1. 基本設計の報告（基本設計案を参照）

20250701 第4回整備推進委員会
※現時点の設計図面であるため、今後変更の可能性があります

株式会社東畑建築事務所 TOHATA ARCHITECTS & ENGINEERS, INC.		設計番号 一級建築士 No.273069 高木 耕一	作成日 一級建築士 No.343695 久保 久志	種別/備考 一級建築士 No.345792 構造設計一級建築士 No.9786 中牟田 昌慶	工事名称 須賀小学校地域拠点施設実施設計業務 図面名称 1階平面図 縮尺 A1: 1/200 A3: 1/400	図面番号
--	--	----------------------------------	---------------------------------	---	---	------

1 階 平 面 図

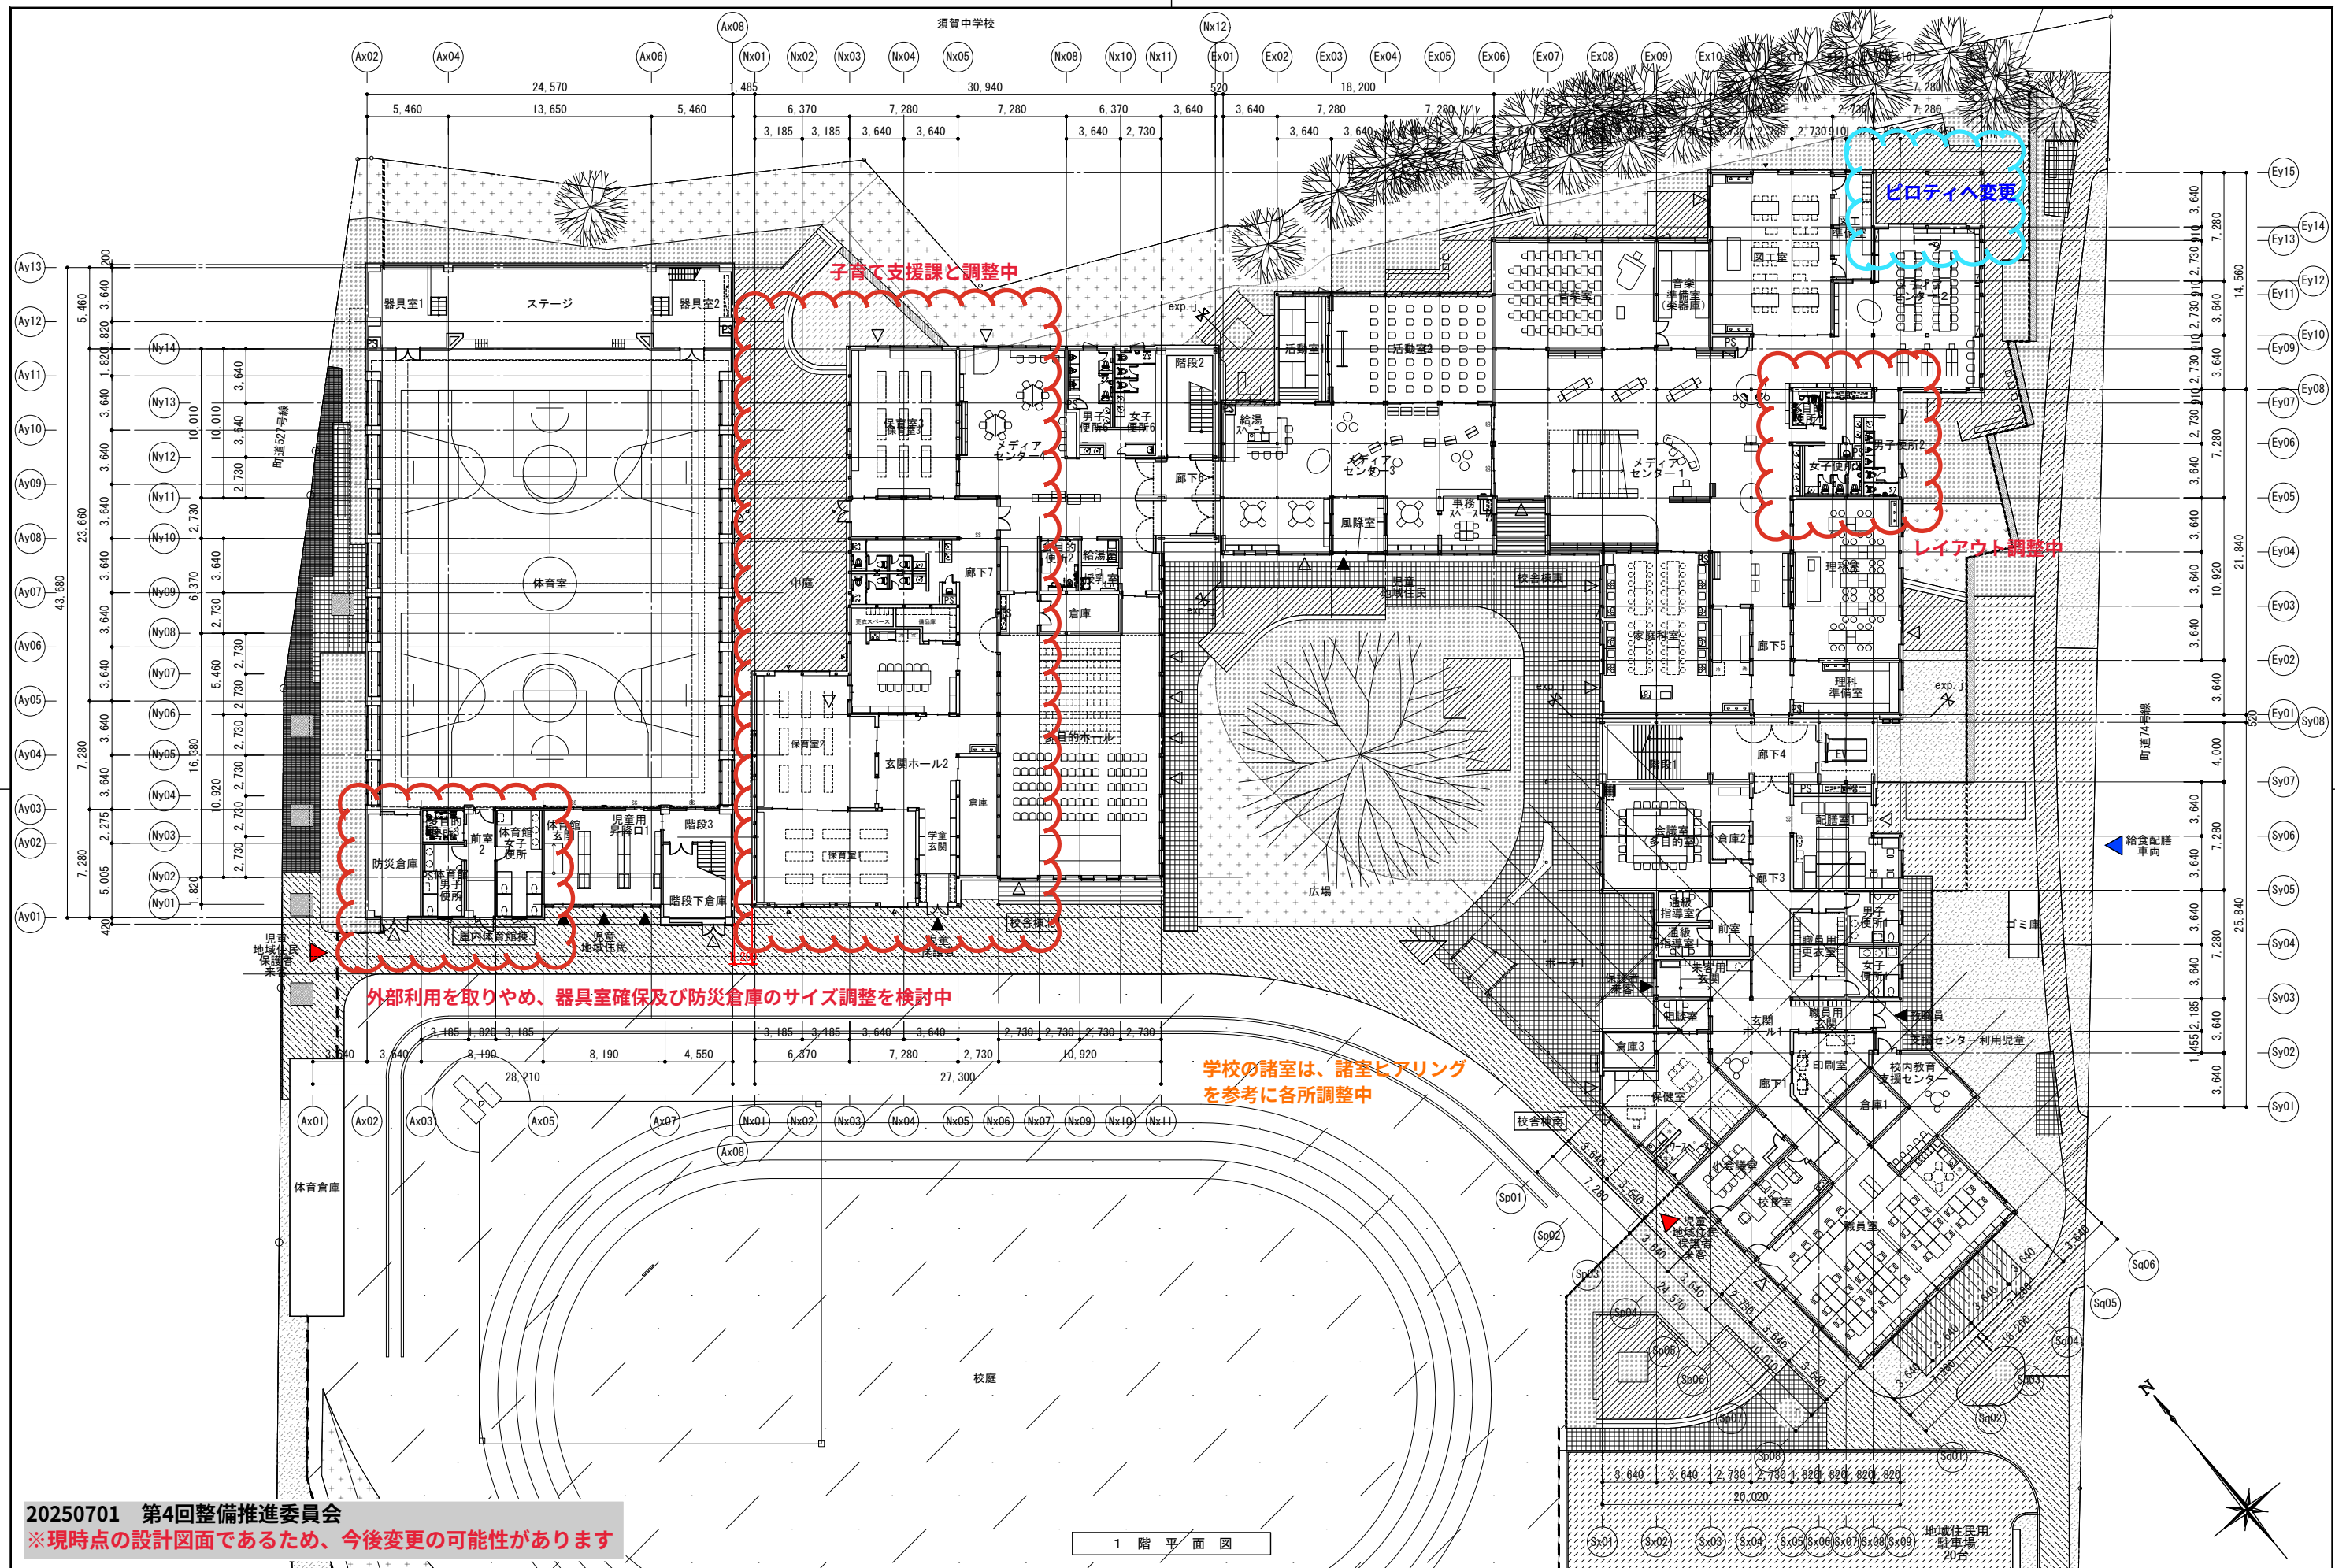
- ・ 実施設計で詳細設計を進めていくにあたって、階段幅の調整、エキスパンションジョイント部分の調整など、面積増に関わる課題が分かってきた
- ・ 補助金の面積上限の変更
- ↓
- ・ 他の部屋の中でも面積に余裕のある職員室面積を一部削減
- ・ 1 階メディアセンター2 の一部及び、2 階備品倉庫 1 を削減

2 階 平 面 図

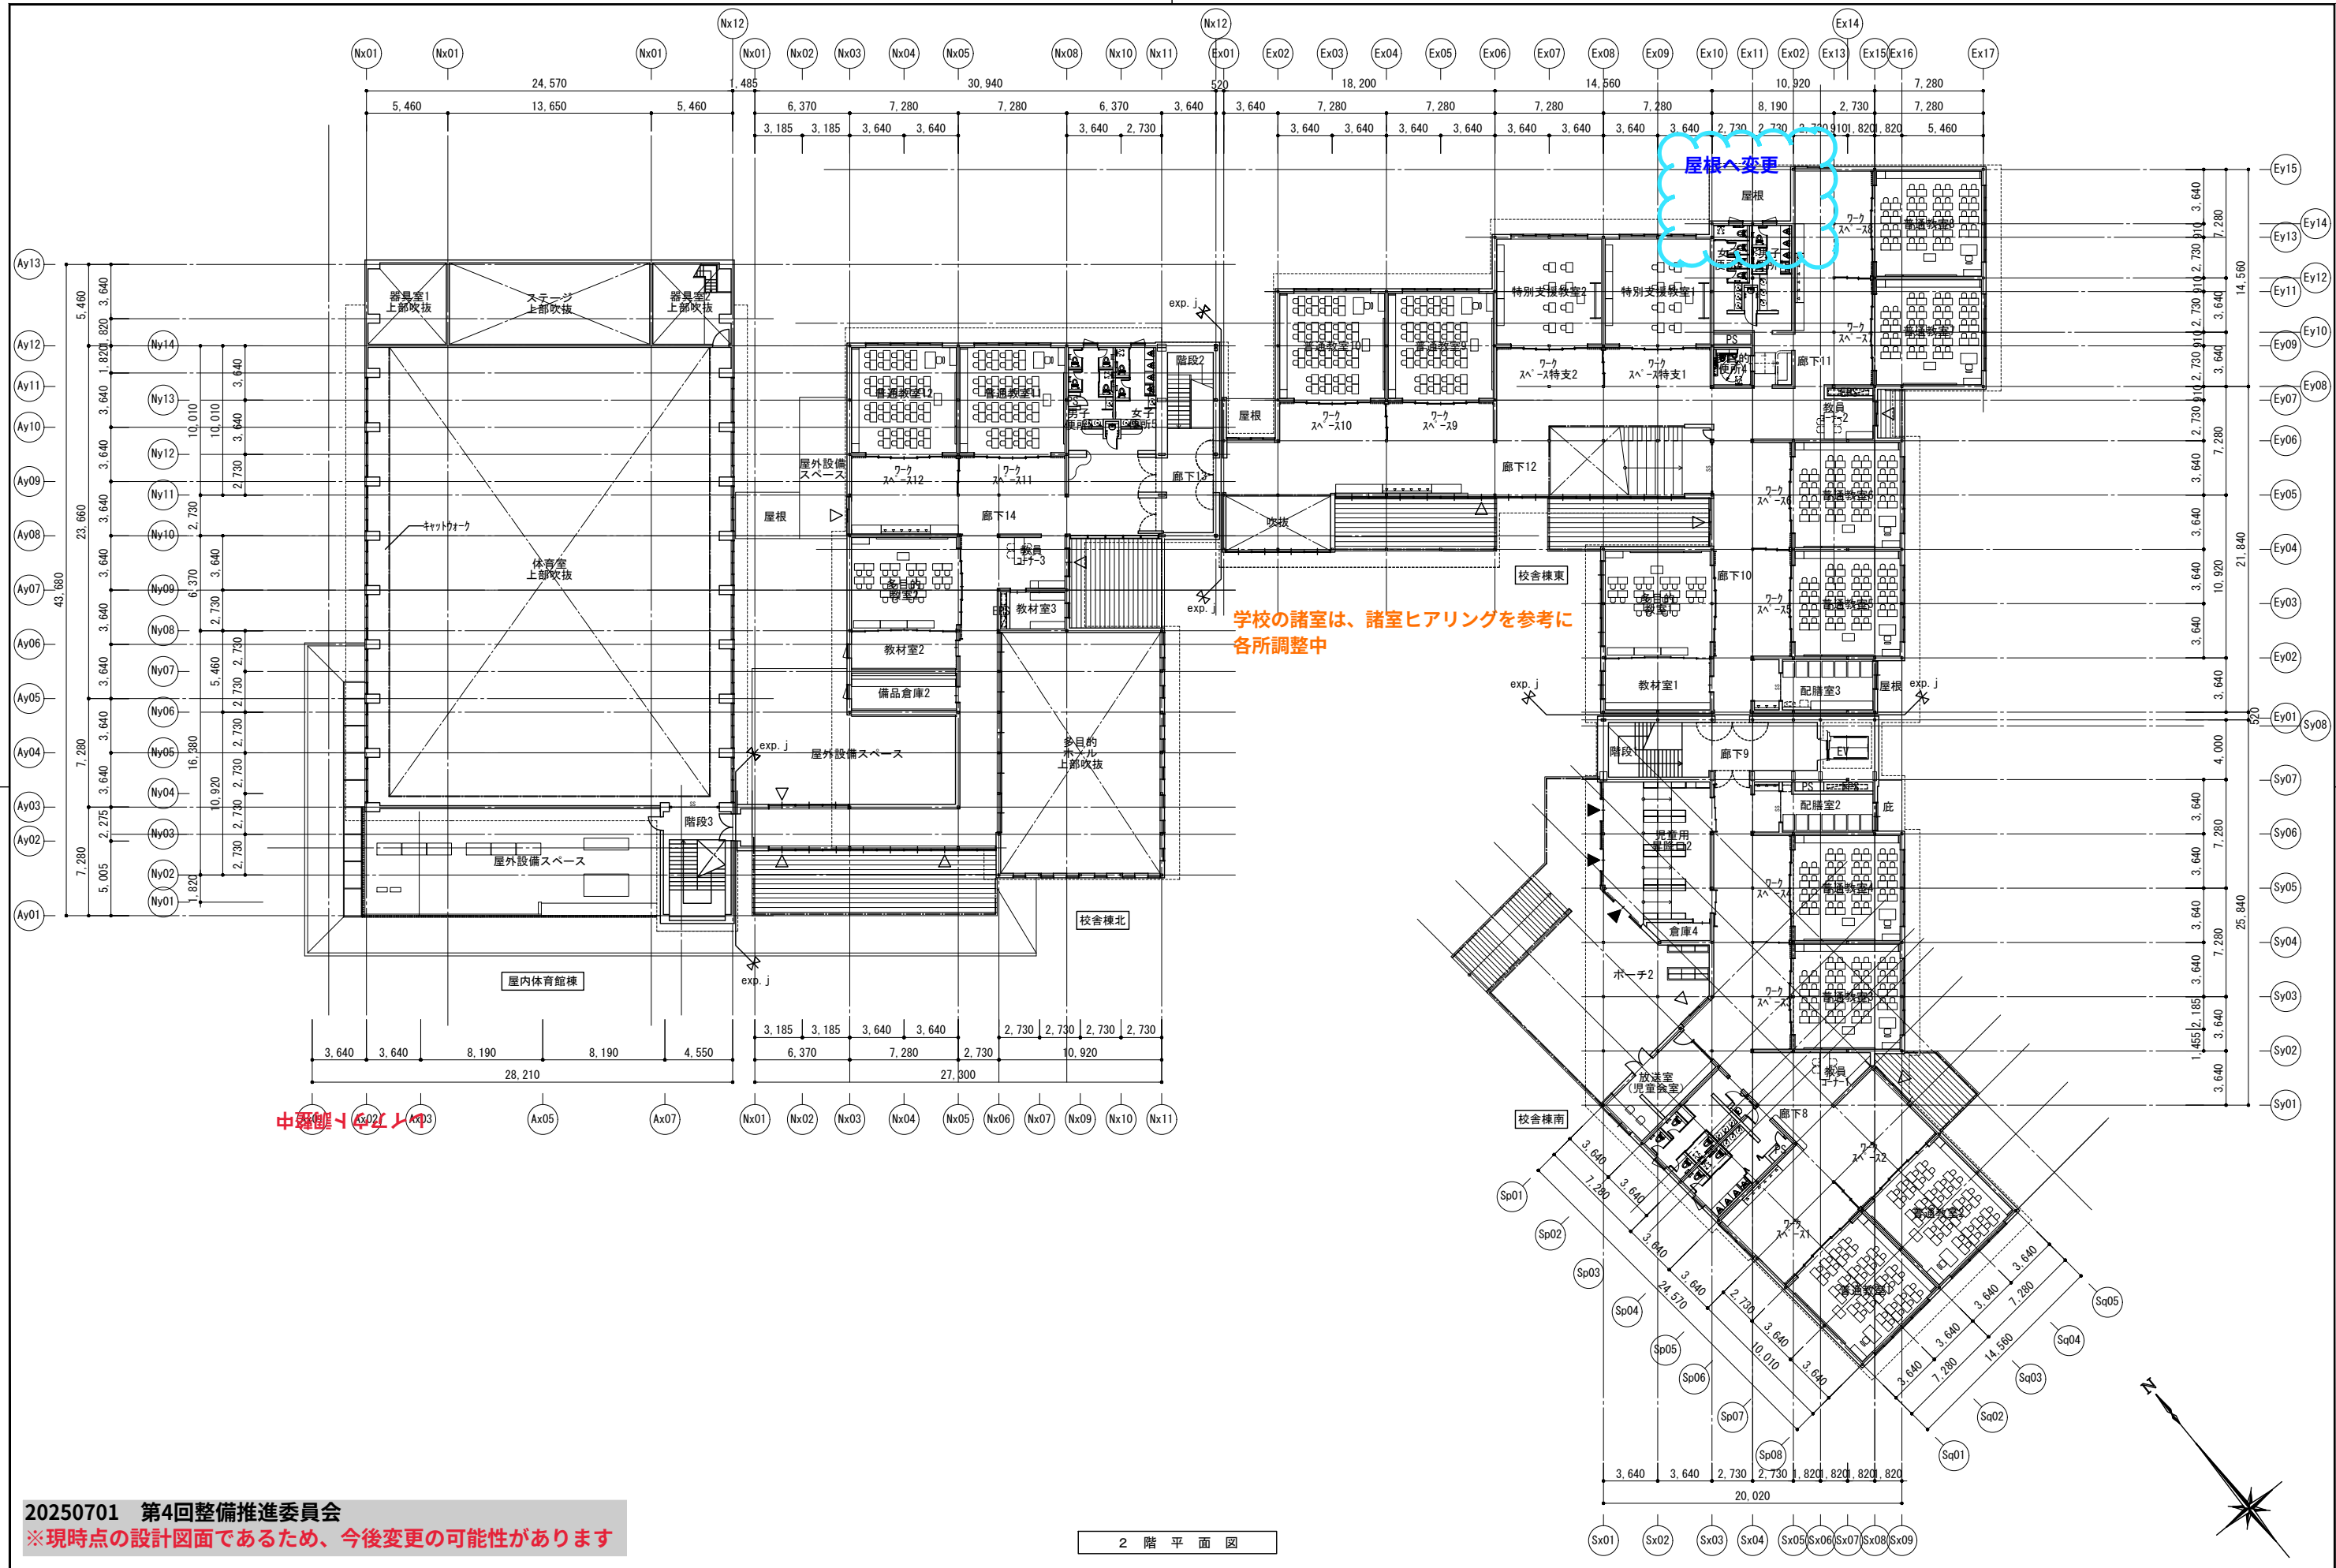
- a. 特別支援教室にもワークスペースを設けて他の普通教室と同じ設えとすること
 - ➡・2階の特別支援教室前にもワークスペースを設置
 - ・上記に伴い、メディアセンター1の階段教室1の位置を変更
（1スパン南側へ移動）
 - ・メディアセンター1の階段教室幅と書架スペースを確保するために、家庭科室の平面形状を変更
 - b. 通級指導教室を2室追加すること
（現在は百間小のみで通級指導を実施、将来的に須賀小でも実施したい）
 - ➡・会議室の一部を活用して通級指導教室を2室配置
 - c. 校内教育支援センターのスペースを追加すること
（教室へ通えない児童の支援スペースの新設を検討）
 - ➡・職員室の一部を活用して校内教育支援センターを配置通級指導教室と校内教育支援センターの仕様については教育推進課と調整）
 - d. 配膳スペースが2階にも必要
 - ➡・2階のEV横に配膳室2・3を配置
 - e. 交流スペース1・2の名称をメディアセンター3・4に変更すること
（学校のメディアセンターが地域の方まで一続きの空間であることが分かりやすい）
 - ➡・変更
 - f. 体育器具庫も含めて施設全体の床面積を補助金の面積上限内に納めること
 - ➡・体育館の更衣室、器具室3を削除
 - ・学童保育室のトイレと倉庫を入れ替えて、倉庫面積を一部削減
 - ・2階の倉庫と教材室も一部削減
- その他）・多目的ホールへの出入口を検討した結果、倉庫等の位置を修正
- ・全体調整の結果、1階相談室の平面形状を変更
